Modulo per la presentazione delle osservazioni per i piani/programmi/progetti sottoposti a procedimenti di valutazione ambientale di competenza statale

Progetto definitivo Linea ferroviaria Roma-Viterbo: Raddoppio Cesano-Vigna di Valle (da pk 27+769 a pk 39+49 _Codice procedura (ID_VIP/ID_MATTM): **5802** - - CUP: J21C08000000009

Allegato 3

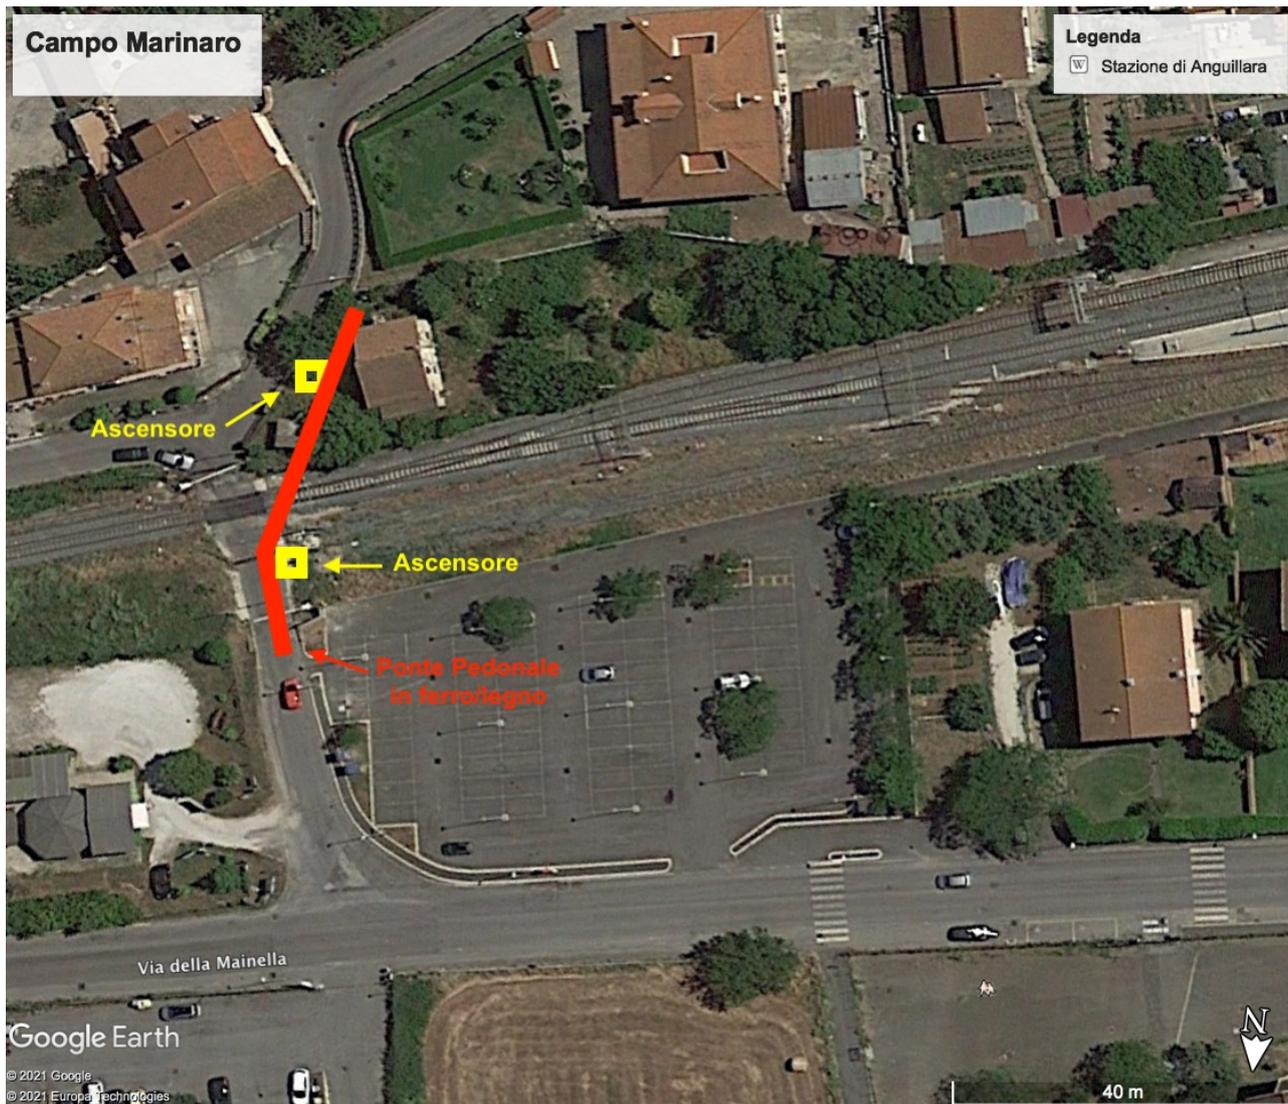
1) L'inserimento di un **ponte pedonale dotato di ascensori per l'abbattimento delle barriere architettoniche** tra via Costantino e via della Mainella. Tale intervento si rende a mio avviso necessario poiché l'eliminazione del passaggio a livello di via Costantino, sottrae un passaggio pedonale che oggi invece permette di raggiungere il vicino edificio scolastico a piedi, dalla maggior parte delle case del quartiere di Campo Marinaro. Detto quartiere, molto popoloso, necessita di avere accessi facilitati che permettano a tutti (bambini, giovani e anziani) di muoversi anche senza l'ausilio dell'auto e senza dover obbligatoriamente percorrere complanari o sovrappassi con l'automobile. Permettere un passaggio pedonale di questo tipo migliorerà sicuramente la fruibilità della futura stazione, permettendo una mobilità sostenibile ed evitando di creare barriere che isolino il quartiere di campo marinaro.

L'inserimento del ponte pedonale, dotato di ascensori ampi che permettano anche il trasporto di passeggini, carrozzine e biciclette, è pensato su aree in parte di proprietà di Ferrovie ed in parte sul sedime della strada che attraversa l'attuale passaggio a livello "Allegato 3". Per tale motivo non dovranno prevedere espropri con tutte le annesse procedure. Si allegano a puro titolo esemplificativo, alcune immagini progettuali ed alcune foto di ponti pedonali realizzati "Allegato 4". Fondamentale sarà l'aspetto architettonico di questo ponte di collegamento che dovrà risultare "leggero", facilmente agibile e anche bello, al fine di diventare elemento distintivo ed inclusivo di una zona, un quartiere, che non deve assolutamente rischiare l'isolamento da un'opera così importante ed irrinunciabile come il raddoppio dell'asse ferroviario che porterà sviluppo, se però degnamente contestualizzata con i bisogni dei luoghi e dei territori che attraversa.
